VYSVĚTLENÍ ZADÁVACÍ DOKUMENTACE

Název veřejné zakázky: **Karlovy Vary, Mlýnská kolonáda – dílčí úprava**
Evidenční číslo zakázky: **Z2019-031861**

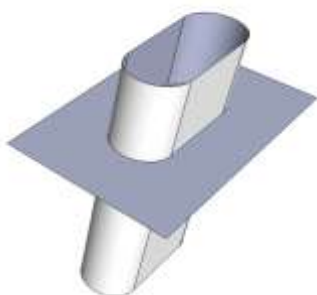
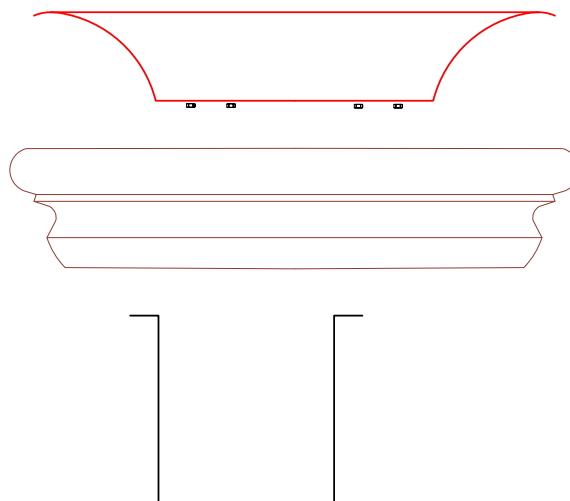
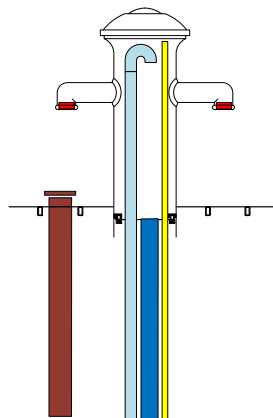
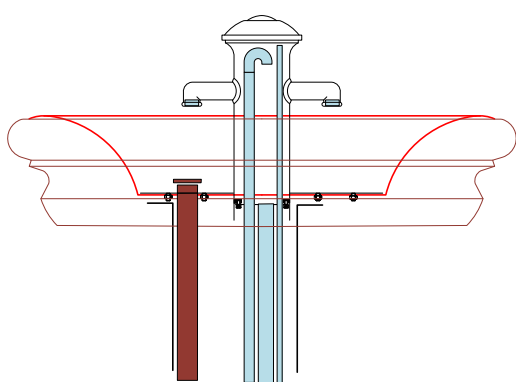
V „Tabulce technických popisů“ - „SU.12 Úprava přelivových váz a pramenů“ se na straně 16 u bodu „Rekonstrukce vývěřů“ píše:

Bylo by možné specifikovat druh nerezové oceli? Zároveň bychom vás chtěli požádat o specifikaci potřebné technologie. Popřípadě specifikovat vlastnosti (např. velikost, počet vývěřů na jednom stojanu, atd.) V současné době je každé pítko jiné. Má se rozlišnost pítek zachovat i u nových, nebo se mají sjednotit do jednoho vzhledu? V případě sjednocení se v prostoru před kolonádou nachází vývěř pramene Kníže Václav II., který byl patrně zhotoven současně od stejného autora, jako pítko v kolonádě. Neměl by být i tento vývěř sjednocen?

Upřesnění specifikace oceli – použití v rozsahu potravinářské až pro použití v agresivním prostředí.

Bude upřesněno na základě přesného složení termominerální vody (dodá SPLZaK) a normových požadavků pro pitnou vodu.

Specifikace technologie pro účely nacenění (tato specifikace nenahrazuje výrobní dokumentaci a ani není podkladem pro vytvoření resp. odsouhlasení výrobní dokumentace. Pro vytvoření výrobní dokumentace je očekávána spolupráce dodavatele se SPLZaK již od prvních kroků):

- Není-li uvedeno jinak, pro ocenění bude použit materiál ocel DIN 1.4404.
- Tvar stojánku viz obrázky, rozměry výška cca 400 mm, průměr těla cca 110 mm, průměr v horní části (hlavice) cca 160 mm, průměr ramínek cca 35 mm, délka ramínek cca 100 mm, tloušťka stěny odlitku min. 5 mm, stojánkem prostupují 3 trubky průměru cca 30, 20, 10 mm. V místě prostupu přírubou jsou trubky přivařeny. Tato příruba je s tělesem stojánku spojena šroubovým spojem (ve vlastním tělese stojánku je vytvořena protipříruba s neprůchozím otvorem se závitem). Délka trojice trubek bude cca 1,5 m a na vnější straně nejsou požadovány žádné tvarové závitové nebo jiné úpravy. Stojánek bude pevně spojen s elipsovým plátem tloušťky min. 5 mm, který bude kopírovat tvar dna nerezové výstelky mísy pramene. Tento plát bude opatřen vstupem s pevně navařenou trubicí vnějšího průměru 40 mm a tloušťky stěny 2 mm. Délka trubky cca 1 m. V kruhovém prostupu této trubky bude vytvořen náběh pro

vsunutí nástavku s kloboučkem včetně zajištění proti zcizení (ne však šroubovým spojem). Tento nástavek bude takové délky, aby v stojánku byla udržována hladina ve výšce cca 40 – 50 mm. Tento elipsovitý plát bude šroubovým spojem uchycen k výstelce mísy. Otvory vyústění ramínek jsou opatřeny otvorem se závitem, ve kterém jsou zašroubovány vložky, které jsou opracovány soustružením a frézováním způsobem, který je individuální pro každý stojánek dle specifik daného pramene (průtok, množství CO₂, perioda erupcí apod). Vložky budou vyrobeny pro každý stojánek v počtu 3x2 ks, neboť optimální opracování je nutné ověřit experimentálně. Vychází se z předpokladu, že vložka bude minimálně o průměru 25 mm.

- Výstelka mísy bude tloušťky minimálně 5 mm a bude opatřena otvory pro prostupy trubek a šroubů ze svařence stojánku.
- Prostup podlahou pod stojánkem – tvar viz obrázky, jedná se o obdélníkovou přírubu, kterou prostupuje trubka oválného profilu – rozměr oválu cca 100 x 300 mm, délka trubky cca 750 mm (přesná délka bude definována změřením mocnosti podlahy pod stojánkem + 100 mm přesah). Materiál tl. 2 mm.

Pro ocenění lze uvažovat o přibližně stejných rozměrech a počtech vývěřů. Nová pítka budou sjednocena ve stejném designu.
